**Do wszystkich klientów i użytkowników  
urządzeń do wentylacji ratunkowej  
Oxylog 3000 i Oxylog 3000 plus**

### **Ważna informacja dotycząca bezpieczeństwa!!!**

**Oxylog 3000, Oxylog 3000 plus  
Niesprawność funkcji wentylowania z komunikatem błędu „Niesprawne pokrętko kontrolne”**

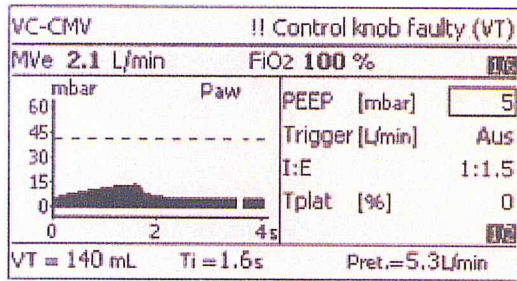
Jednakże, ww. błąd był wciąż zgłaszany po wydaniu ważnej informacji dotyczącej bezpieczeństwa. Przekręcanie pokręteł nadal stanowi skuteczne rozwiązanie. Niemniej, aby ograniczyć wpływ ww. błędu, firma Dräger opracowała nowe oprogramowanie skutecznie rozwiązujące przedmiotowy problem.

Obecna wersja oprogramowania zostanie zastąpiona w Oxylog 3000 plus wersją 1.06, a w Oxylog 3000 wersją 1.23.

Za każdym razem, gdy w urządzeniu z zainstalowanym nowym oprogramowaniem wystąpi komunikat „Niesprawne pokrętko kontrolne”, urządzenie będzie kontynuowało wentylowanie zgodnie z ostatnim właściwym ustawieniem, wyświetli, na przykład, wartości dla objętości oddechowej w przypadku niesprawnego potencjometru oraz wyświetli odpowiedni alarm (patrz poniższa ilustracja).

Zgodnie ze zmienioną instrukcją użytkowania, zalecamy kontrolowanie stanu pacjenta oraz wentylacji.

Lokalny przedstawiciel serwisu firmy Dräger lub partner serwisowy skontaktuje się z Państwem w celu ustalenia terminu aktualizacji oprogramowania.
